WYKAZ STOLARKI DO WYMIANY NIE UJĘTEJ W DOKUMENTACJI

1°

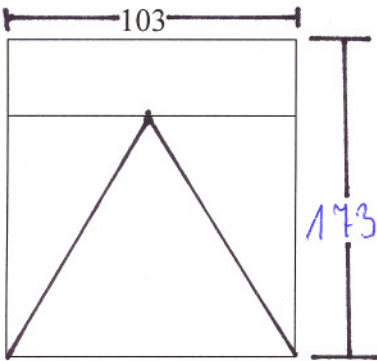
Drzwi wejściowe do przychodni aluminiowe w wersji „ciepłego aluminium” z szyby P4 lub równoważnej + 2 dobre zamki

Okno z PCV 2 sztuki z szybą P4 lub równoważną otwierane do środka

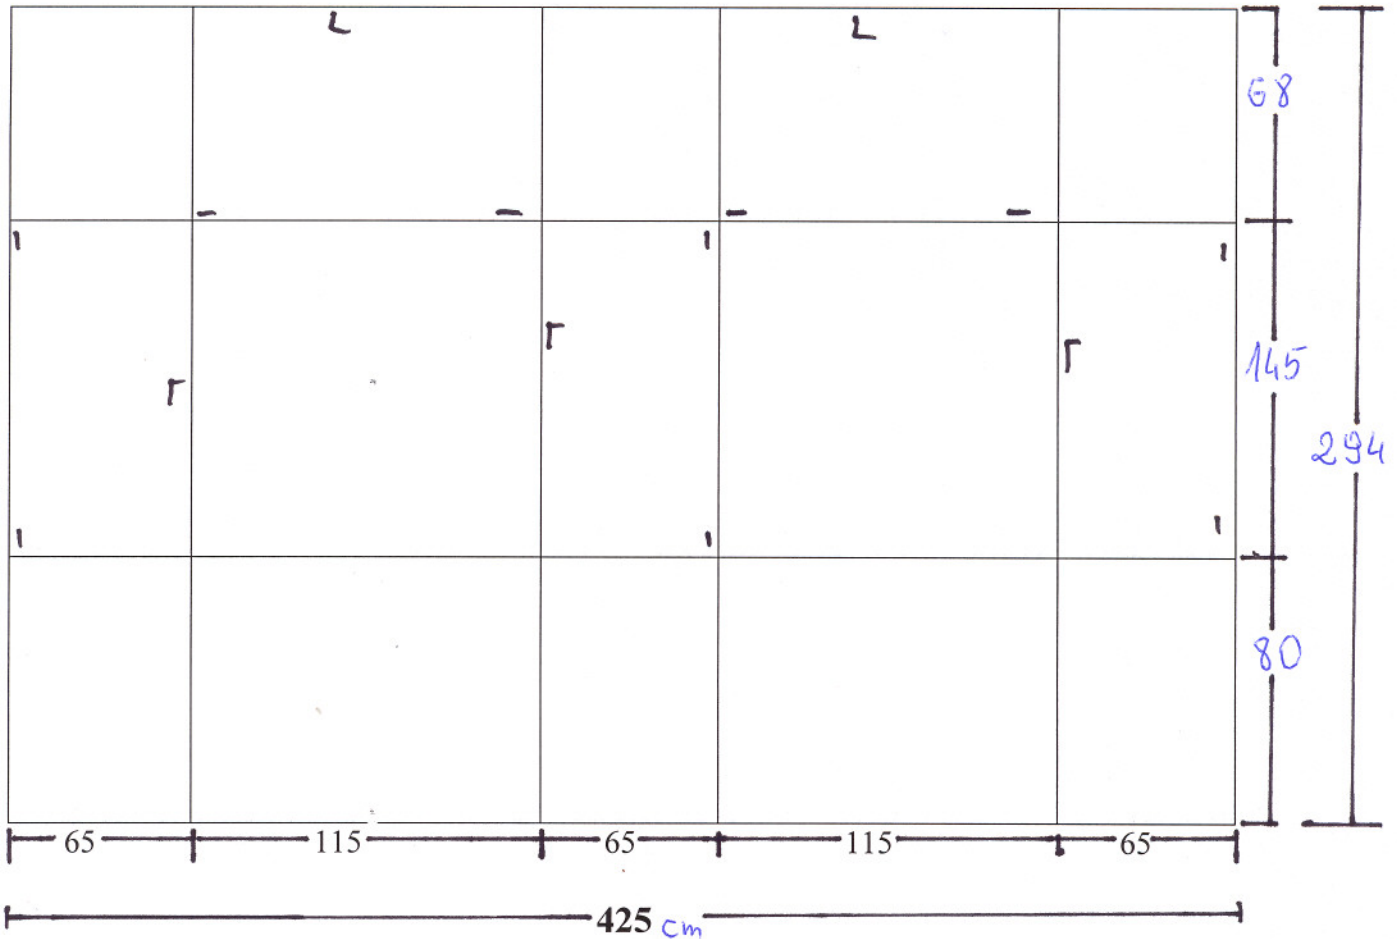
OKNA I DRZWI  
DO UKHIANY

ZRÓWNIAC Z NADPROZ

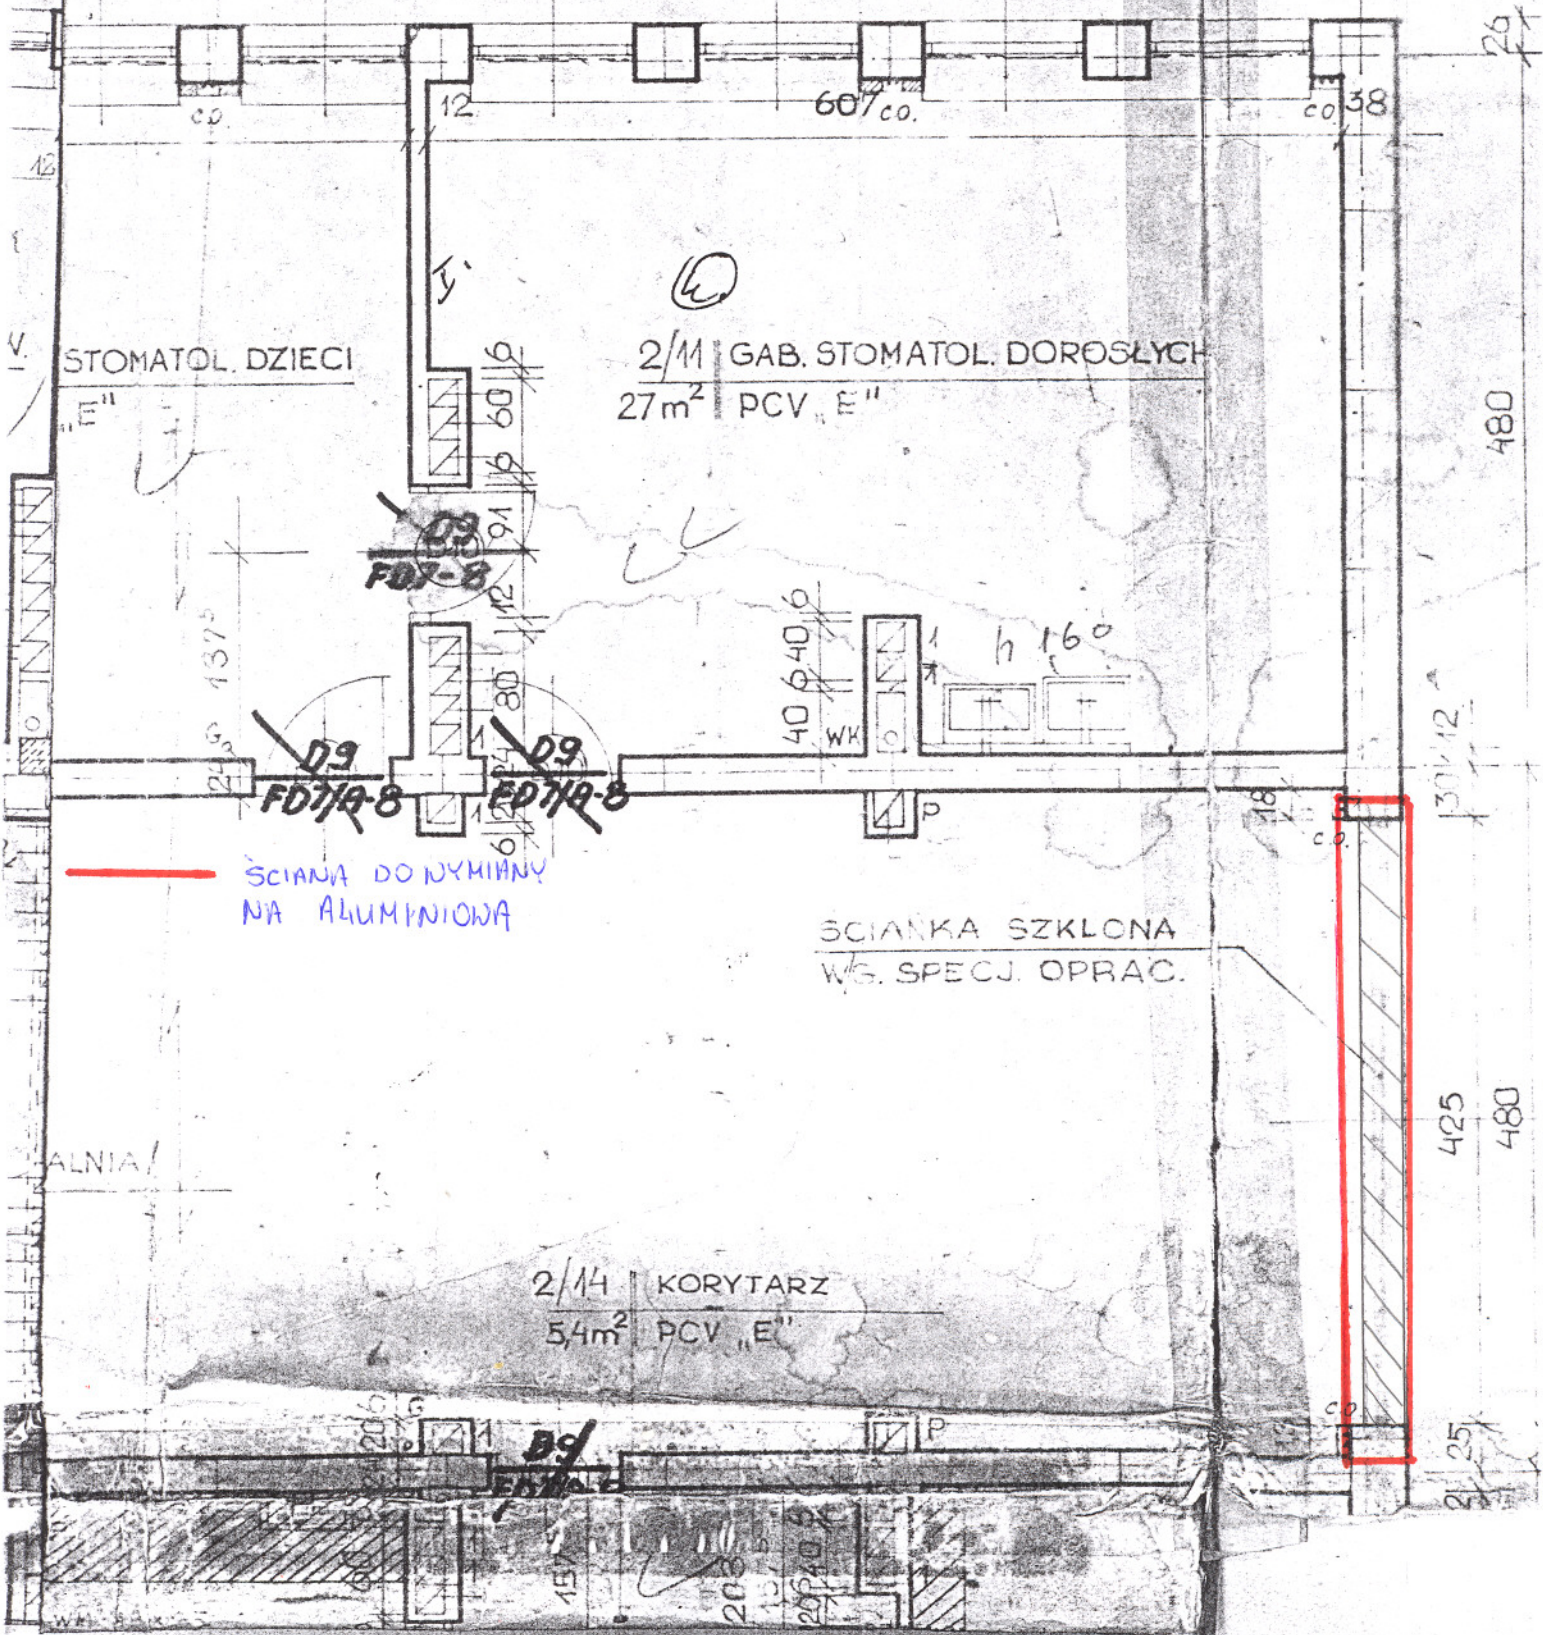
— ściana do wymiany  
na aluminiową

ścianka szklona  
wg. specj. oprac.

3° widok z zewnątrz

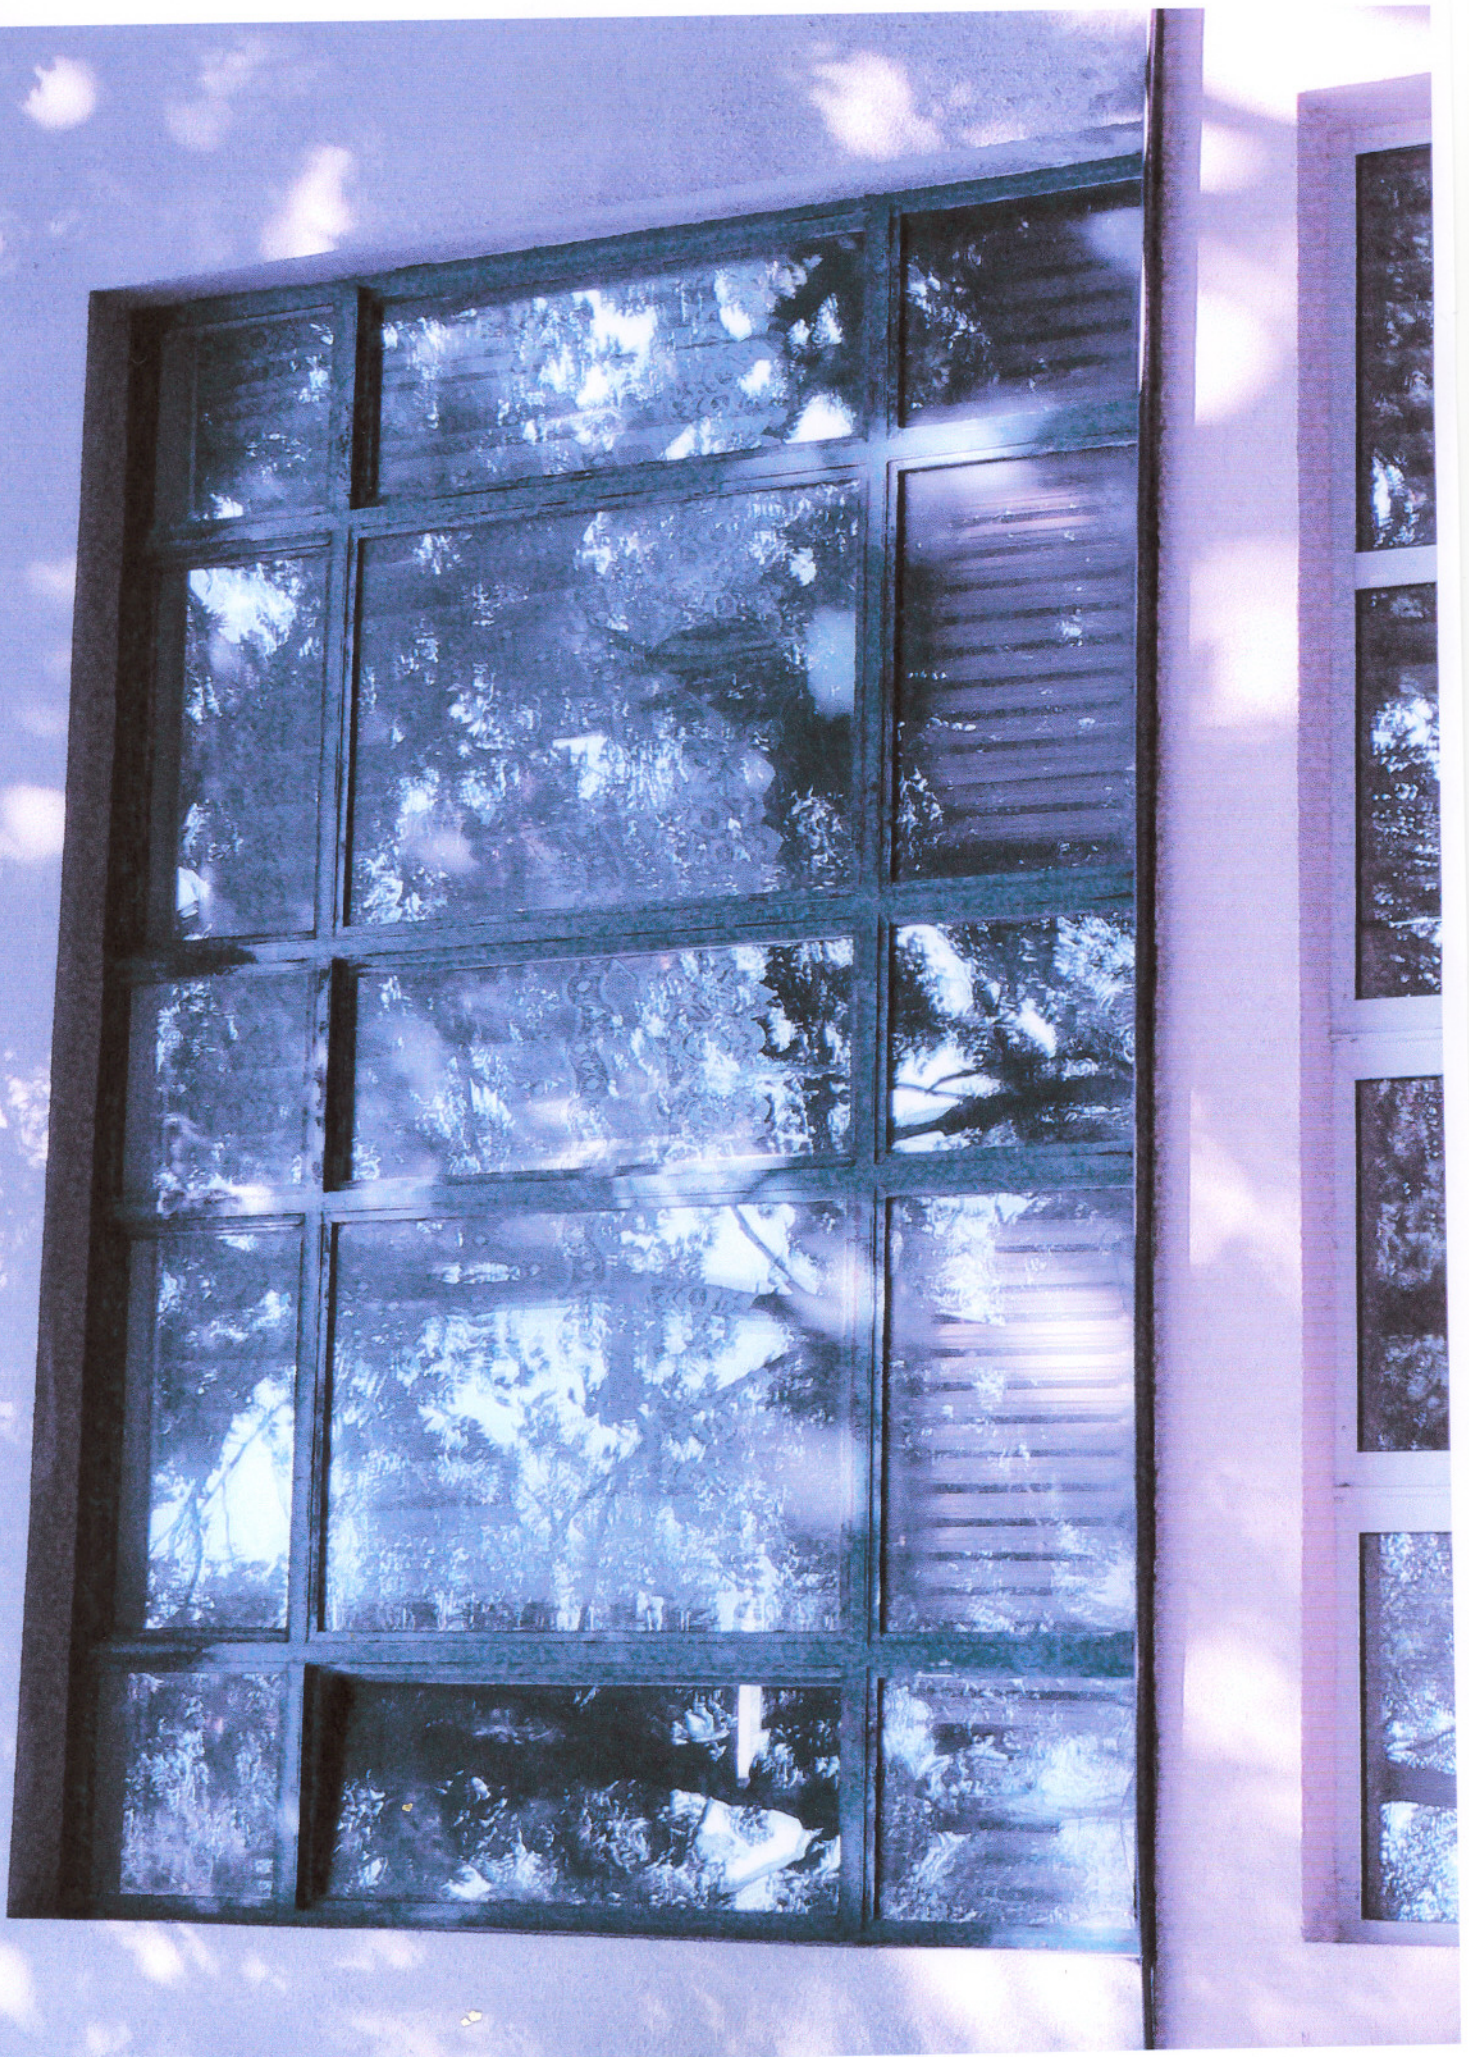
Ściana aluminiowa w wersji „ciepłego aluminium” z szybami P4 lub równoważnymi przeszklone o podziale jak na rysunku lub zbliżonym, min. 2 skrzydła otwierane umożliwiające mycie całej ściany od wewnątrz.

Elementy do wykonania wjeżdżającego w dolną wieżę
